Objet : Enquête publique unique pour le projet d'implantation d'une centrale photovoltaïque (permis de construire et défrichement), commune de Saint-Jean-d'Illac, ouverte du 18 juillet 2022 au 18 août 2022 inclus

Nous vous prions de bien vouloir trouver ci-après les **observations** de notre association relatives au projet cité en objet.

Figure 2.1

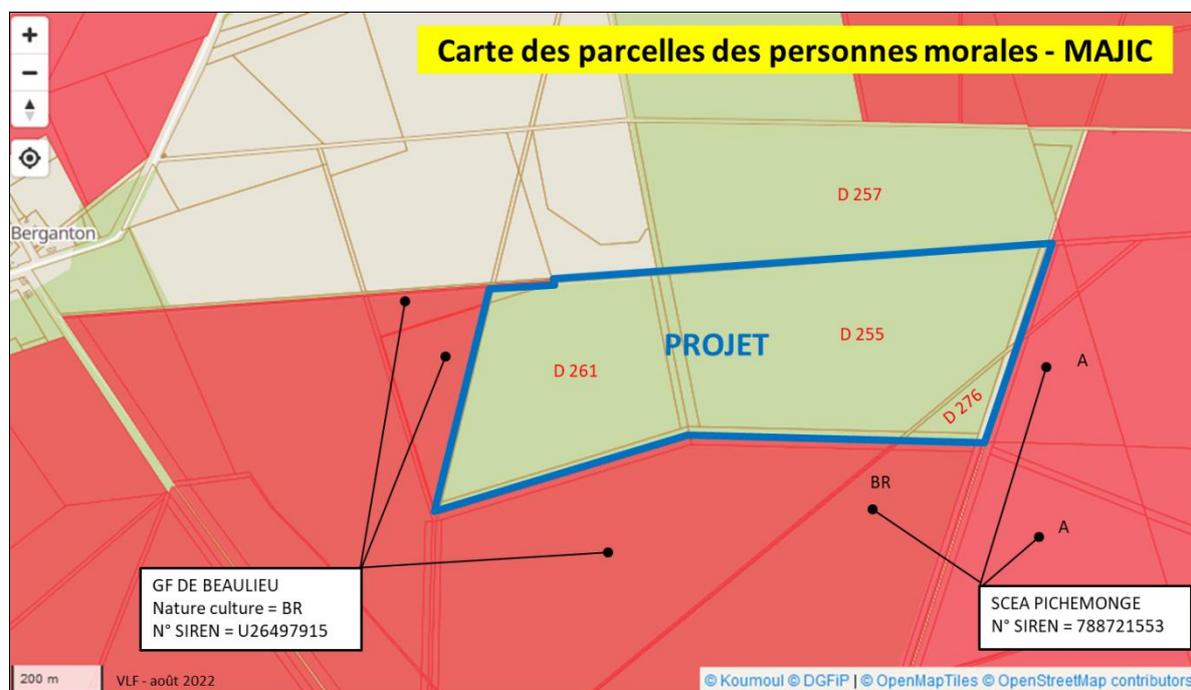
Les propriétés **forestières mitoyennes** (voir figure 2.1 ; source : RCS de Bordeaux) sont :

Figure 2.2

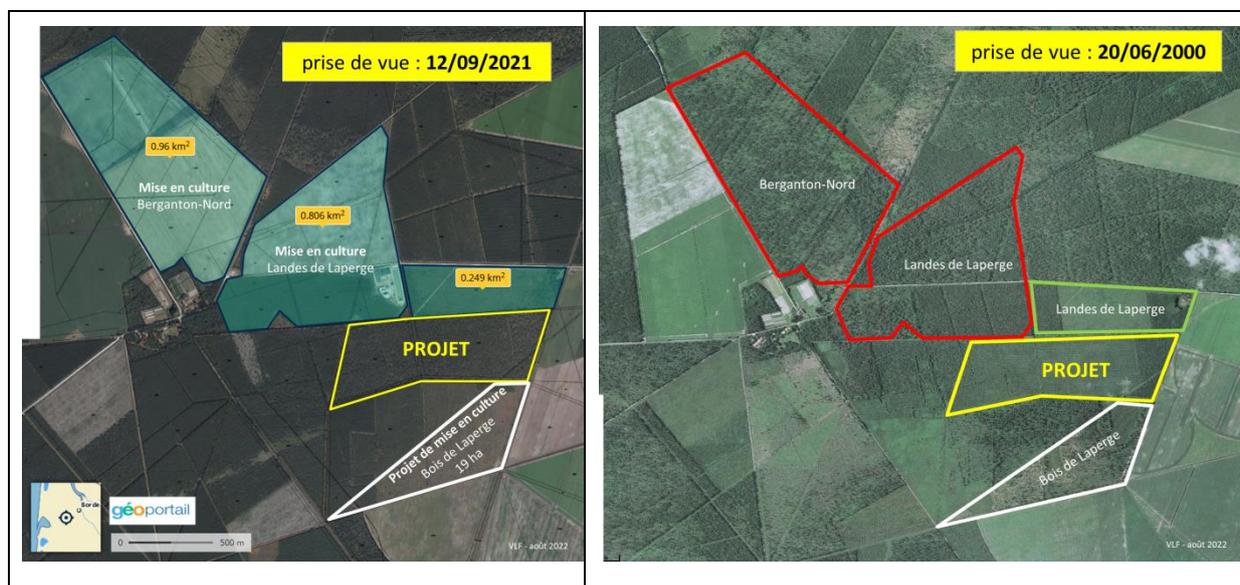
Comme le montre la figure 2.2 ci-dessous, **deux défrichements** (Berganton-Nord, 96 ha et Landes de Laperge 81 ha) pour mise en culture n'ont pas été identifiés. Ils ont été réalisés entre 2004 et 2008 et totalisent à eux deux 177 hectares. Le bureau d'étude GERA qui a réalisé l'étude d'impact est d'autant plus pardonnable que l'IGN, ne fait figurer ces terrains agricoles ni sur les cartes topographiques les plus récentes, ni sur la carte forestière v2 (mise à jour en janvier 2018). De même le [SILGENA](#) de la DREAL Nouvelle Aquitaine, ne référence pas ces deux défrichements qui auraient logiquement dû avoir eu une évaluation environnementale avant les autorisations de défrichements.

Sachant qu'un troisième projet de défrichement de 19 hectares pour une mise en culture est en cours d'instruction, il apparaît qu'avec ce quatrième défrichement de 49 hectares sollicité par LAPERGE Energies, la surface cumulée de **245 hectares de déboisement en moins de 20 ans**, devient très important dans cette partie de la commune.

Observation n°2d : nous vous demandons d'enquêter auprès de l'Unité forêt de la DDTM de la Gironde, afin que (1) soient rendu public les **2 arrêtés de défrichement localisés** sur la carte ci-contre et (2) soit précisé si des études impacts ont été réalisées.

Figure 3.2

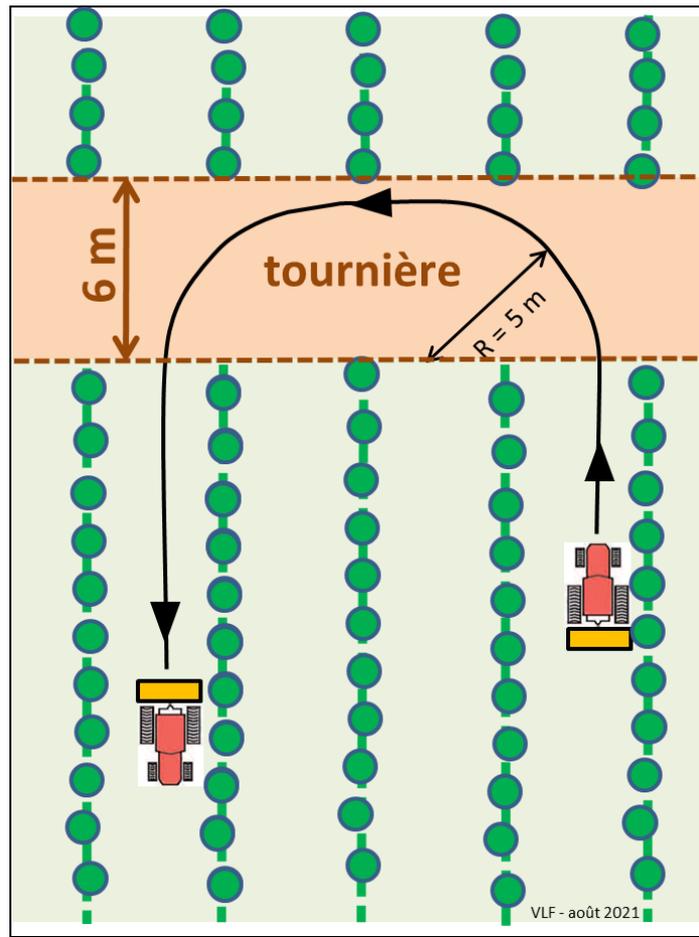
- A. Le débroussaillage de l'OLD se ferait à l'aide d'un broyeur porté par un tracteur. Or par mesure d'efficacité, il apparaîtrait nécessaire, surtout dans les jeunes peuplements, de réaliser des « tournières » au bout du cheminement aller de 100 mètres d'interlignes afin que l'engin puisse s'engager aux retours sur d'autres interlignes. Cela impliquerait d'abattre quelques jeunes pins sur une bande transversale aux lignes de pins d'au moins 6 mètres de large (voir figure 3.2). Ces tournières seraient à créer sur les propriétés mitoyennes qui n'appartiennent au propriétaire du terrain du projet. Il devrait obtenir l'accord formel de ces propriétaires pour réaliser cet aménagement. Cet accord écrit devrait être aisé à établir avec le GF de BEAULIEU, la propriétaire étant de la même famille (cf. supra), mais ne devrait pas en être de même avec la SCEA PICHEMONGE sans le versement d'indemnités.

Figure 3.3.a

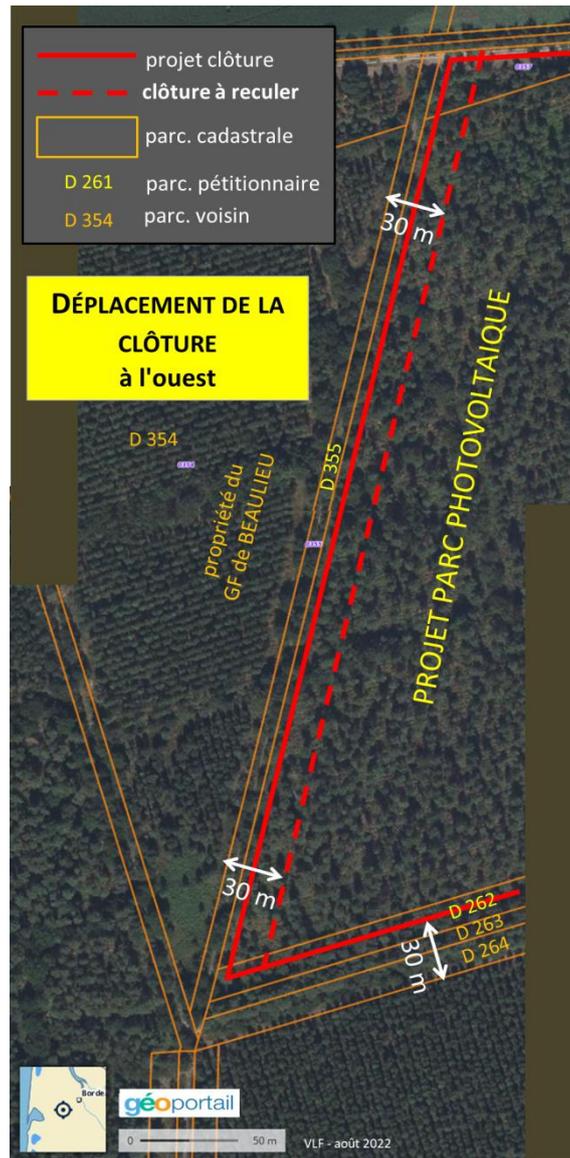
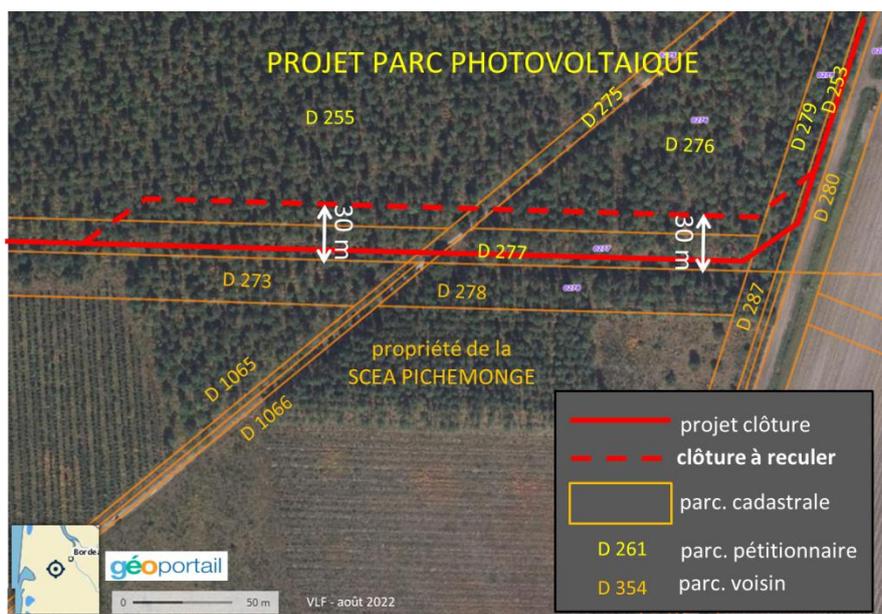
- C. En revanche, nous relevons, que la clôture est positionnée, à certains endroits, **à moins de 30 m** de la lisière boisée des propriétés mitoyennes ; c'est le cas à l'ouest, sur la propriété appartenant au GF de BEAULIEU (voir figure 3.3.a) et au sud-est appartenant à la SCEA PICHOMONGE (voir figure 3.3.b). Cette non-conformité nécessiterait de reculer la clôture de quelques mètres et donc de réduire la surface des panneaux photovoltaïque, ce qui **modifierait les caractéristiques du permis de construire**.
